Informacja o produkcji

Roto NT, Roto NX

Nowa blokada błędnego położenia klamki i nowy podnośnik skrzydła

Różnica pomiędzy starą i nową blokadą

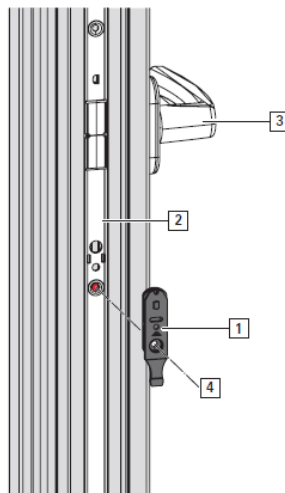
Nowa blokada błędnego położenia klamki i nowy podnośnik skrzydła do zasuwnic systemu Roto NT. Elementy montowane na zasuwnicy pochodzą z systemu Roto NX. Stare elementy są już niedostępne.

- Mniejsza grubość względem poprzedników
- Możliwość zastosowania w zasuwnicach z otworem pod mikrowentylację
- Możliwość ponownego ustawienia elementu w pozycji neutralnej i późniejszej zmiany jego kierunku pracy
- Montaż i zmiana kierunku elementu zgodnie z instrukcją
- Element ramowy pozostaje ten sam
- Tolerancja w pionie ± 1.5 mm (jak w NT, ponieważ ten sam element na ościeżnicy)
